中部電力パワーグリッド

低圧発電設備の接続申込における変更点について (お知らせ)

2022年12月

01 発電側申込に伴う供給側申込の提出省略対象の拡大

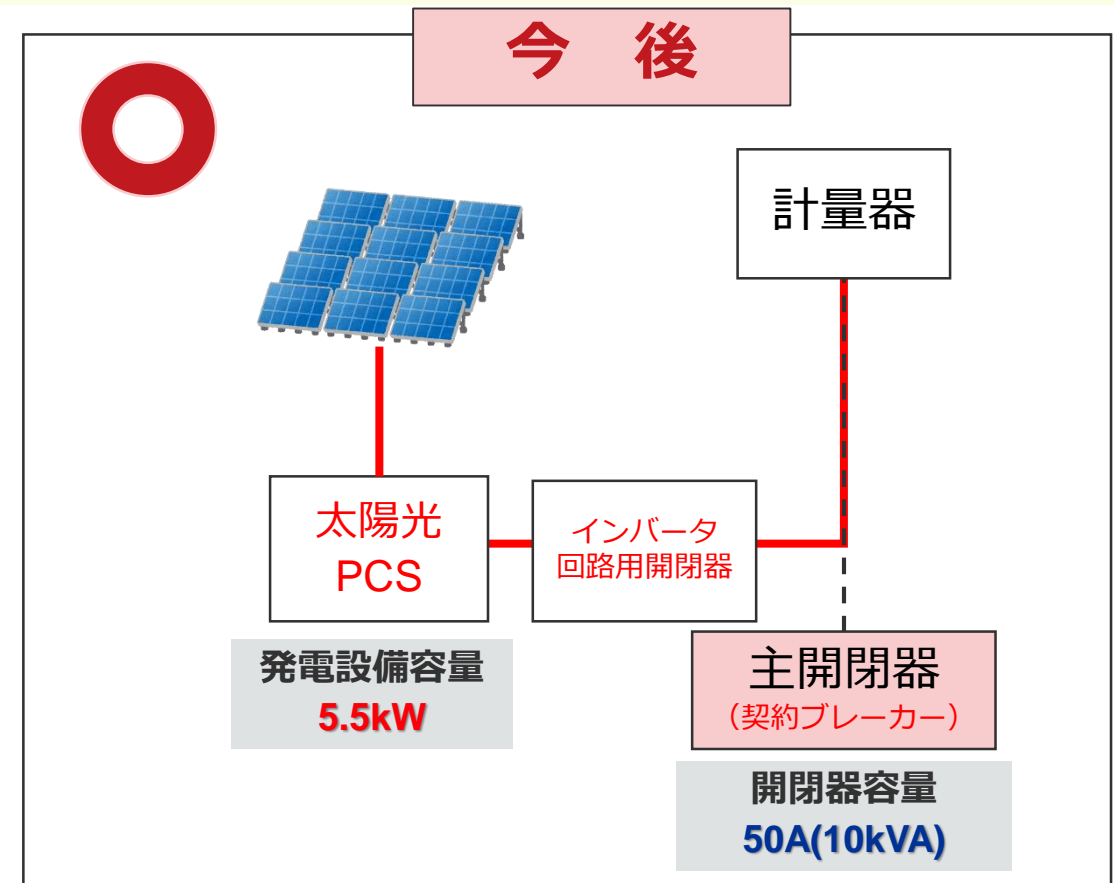
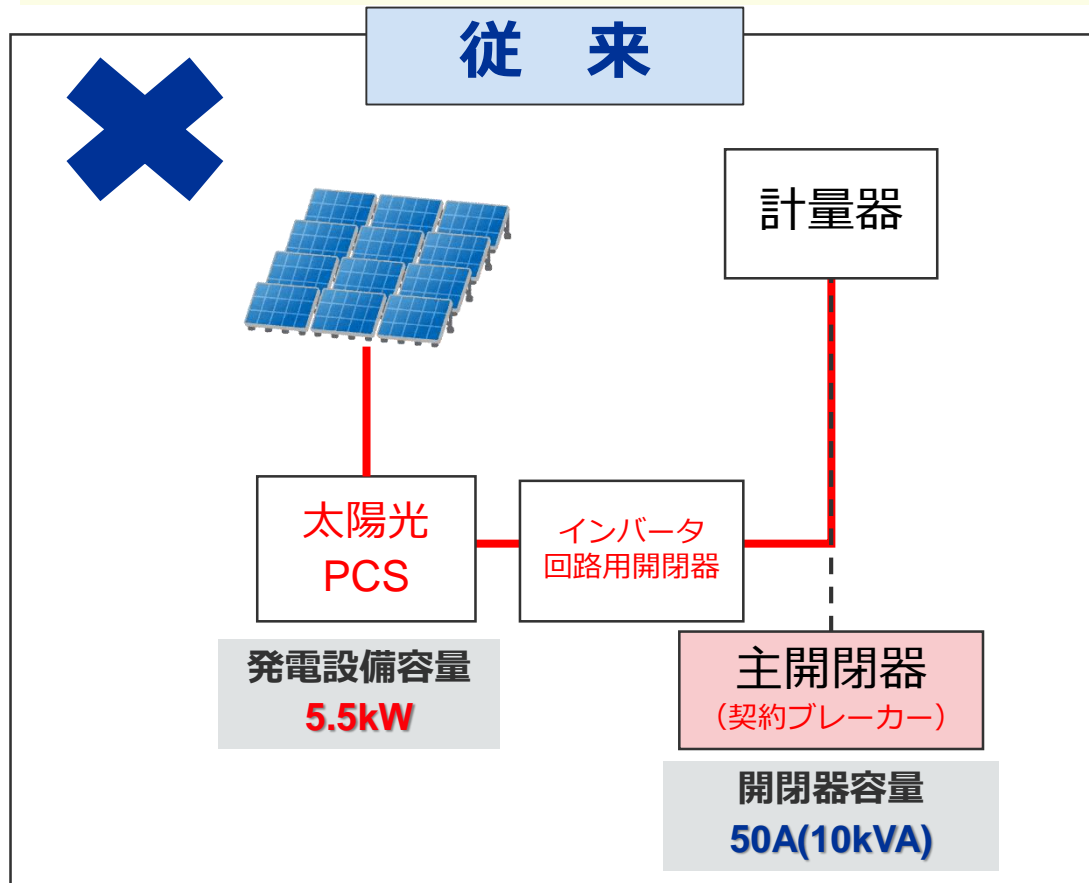
- 従来、供給側契約の変更がない場合でも、**以下の条件については**、供給側申込の提出をお願いしていましたが、**今後は供給側申込の提出が不要となります**。

供給側申込の提出が**不要**となる条件

- **発電設備用ブレーカー以外のブレーカーを別途新たに設置する場合**
- **お客さま幹線の張替等により封印破砕や引込支持点の解放・接続がある場合**

02 太陽光発電設備における契約ブレーカーの電源側接続について

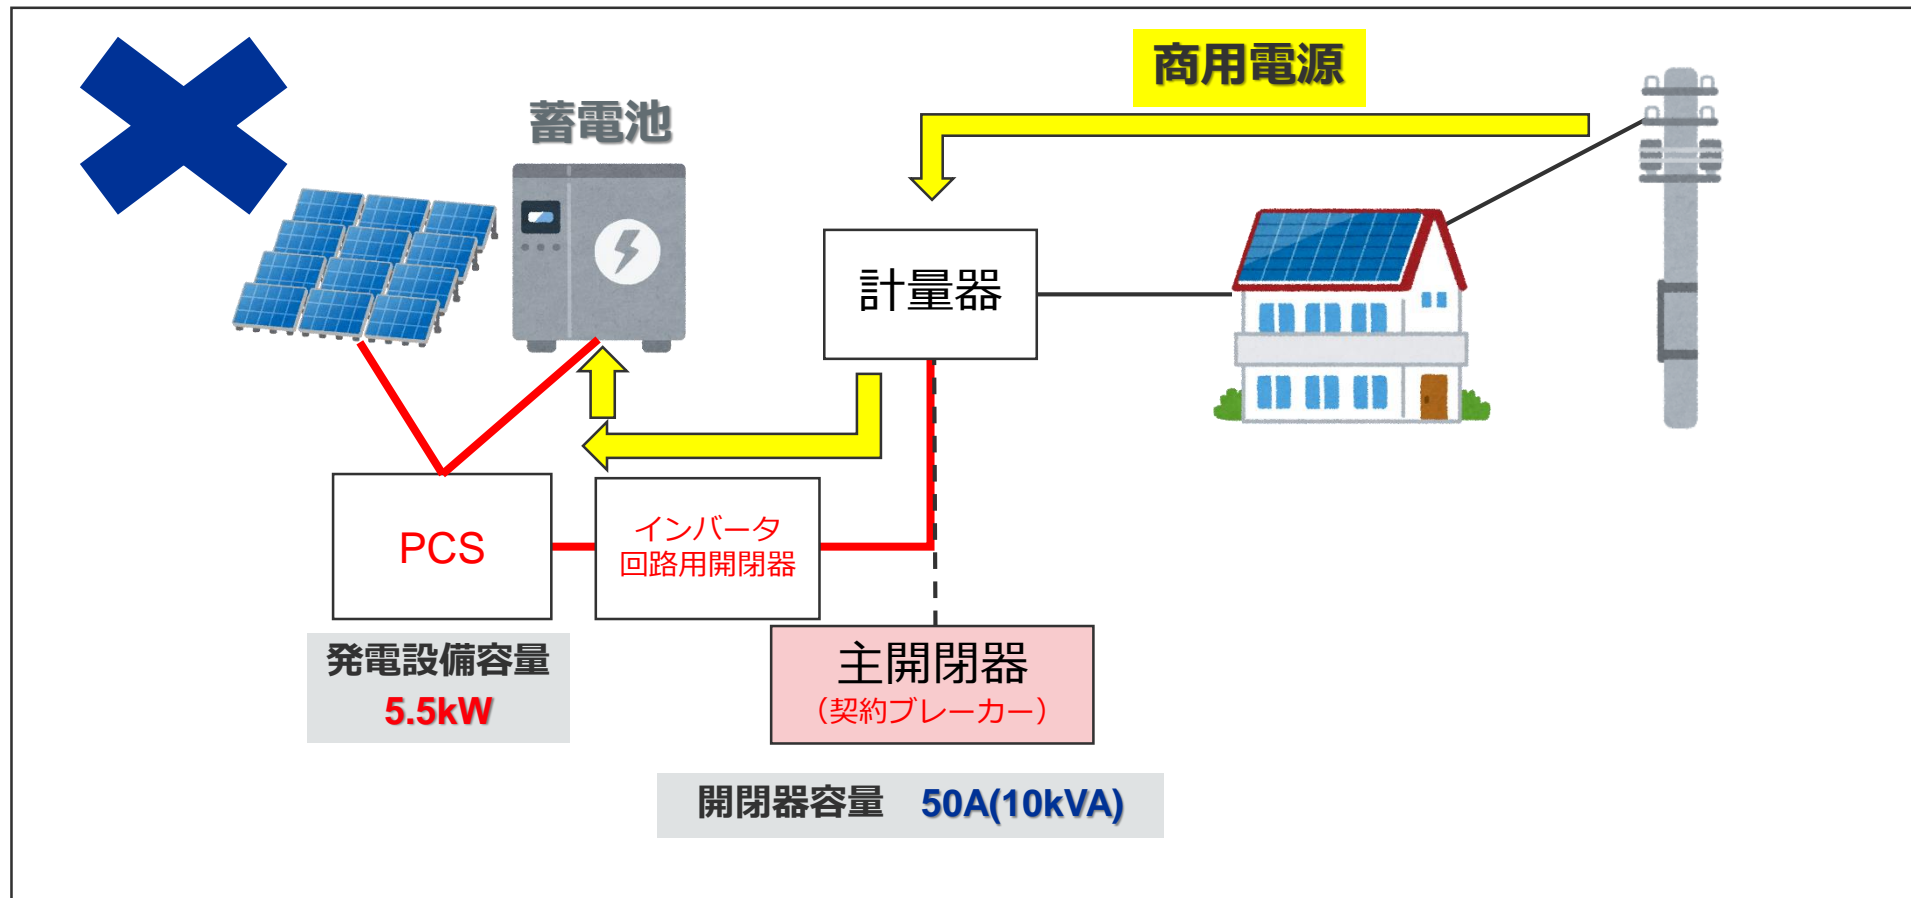
- 従来、太陽光設備容量がSB・主開閉器等の契約ブレーカー（以降、「契約ブレーカー」といいます。）を上回る場合に限り、契約ブレーカーの電源側接続を認めておりましたが、今後は、太陽光設備容量が契約ブレーカーを下回る場合においても電源側接続が可能となります。**※一部対象を除く（詳細は次ページをご覧ください）**

- ただし、**商用電源より蓄電する蓄電池等と一体型の太陽光発電設備については、引き続き、契約ブレーカーの負荷側へ接続をお願いします。**

03 発電設備情報 ～開閉器②～

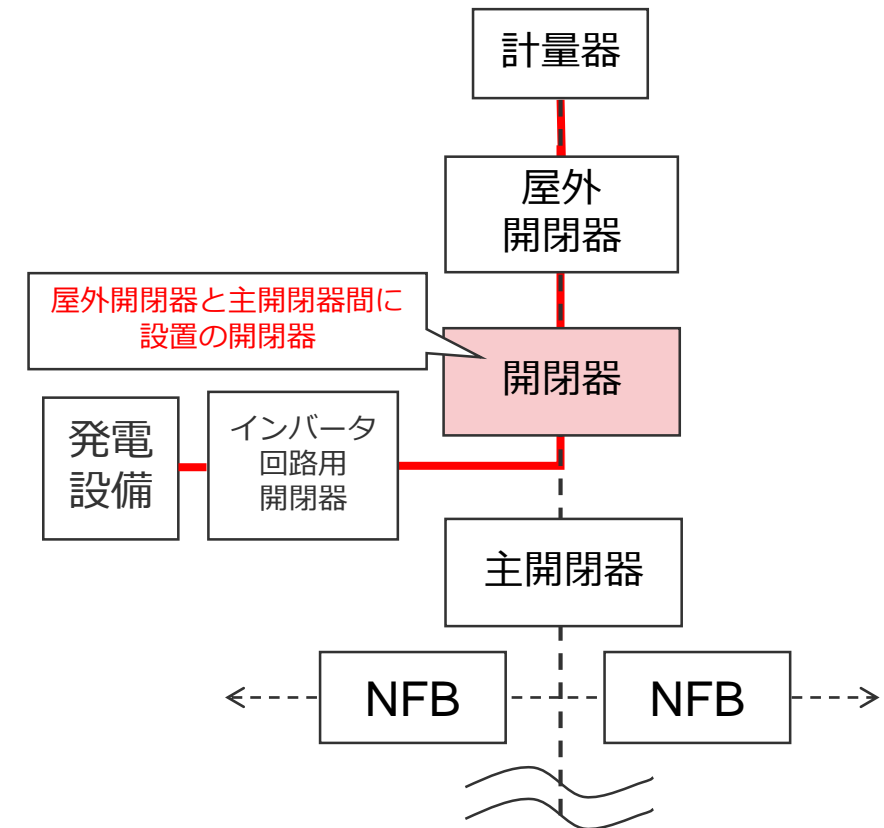
- 屋外開閉器と主開閉器間に設置される開閉器の項目を、新規追加いたします。
- 開閉器がある場合、容量のご入力もお願いいたします。
